製品一部変更実施連絡届

適用：ML-800-S1H
ML-800-S1V
ML-800-S3H
ML-800-S3V
(上記製品を基本とする特注品を含みます。)

サトーパーツ 株式会社 技術部

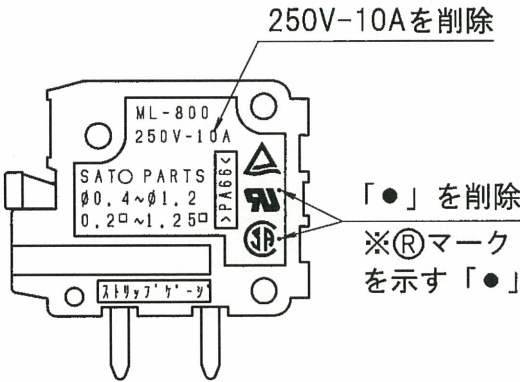
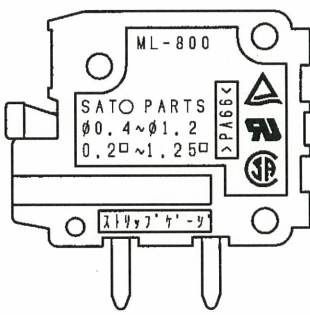
項目	現行品	変更品
①端子金具の材質	黄銅	銅合金 (低スズりん青銅)
②本体表示内容 (シールド板彫刻一部削除)		
	上図はHタイプの例ですが、Vタイプにつきましても同じ変更内容となります (シールド板は全種共通)。	
③包装箱の表示内容	現行の表示 (全タイプ共通の表示)	
	ML-800-S1H-15P  AWG 16-26 sol. 16-24 str.  0.2 - 1.25 AWG 16-24 rigid 80 個	
③包装箱の表示内容	変更後表示 (S1タイプとS3タイプ個別の表示となります)	
	ML-800-S1H-15P  300V-10A. AWG16-26 sol. / 16-24 str. 国内、 250V-10A  300V-10A AWG16-26 sol. / 16-24 str. 80 個	ML-800-S3H-15P  300V-10A/150V-10A AWG16-26 sol. / 16-24 str. 国内、 250V-10A  300V-10A AWG16-26 sol. / 16-24 str. 80 個

*変更後は、規格別に認証されている電圧・電流値の表示となります（S1HタイプとS1Vタイプが同じ表示内容となり、S3HタイプとS3Vタイプが同じ表示内容となります）。なお、図中の極数(15P)及び入数(80 個)は“例”です。また、表示スペースの都合によりすべての情報記載は出来ませんので、今回変更後以外の内容については、カタログ等での確認をお願い致します。

②-1：定格 250V 10A の削除について

本製品のシールド板には国内定格 250V 10Aを表示しておりますが、UL で認められている定格は 150V/300V 10A、CSA は 300V 10A、TÜV は 250V 10Aとなっており、UL、CSA の定格を製品には表示しておりません。本製品のシールド板には UL、CSA、TÜV のマークがあり、このうち UL、CSA について 250V 10A定格表示との整合性が取れていないため（TÜV は国内定格と合致しており問題ありませんでした）。

②-2：UL、CSA マークの(®)マーク削除について

これまで UL、CSA マーク共に登録商標(®)マークを省略した●を表示しておりましたが、いずれも表示が不要であるため。
